正誤表

下記の通り誤りがありました。お詫びして訂正いたします。

●フロッキン金物構法 金物一覧

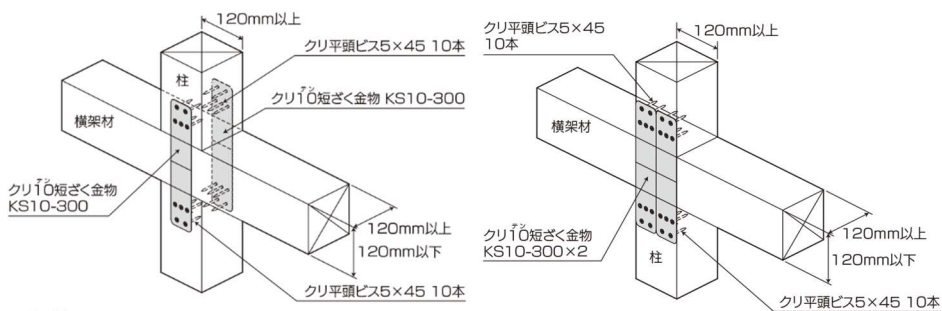
FB-180D (誤) 30 → (正) 10

FB-240D (誤) 20 → (正) 10
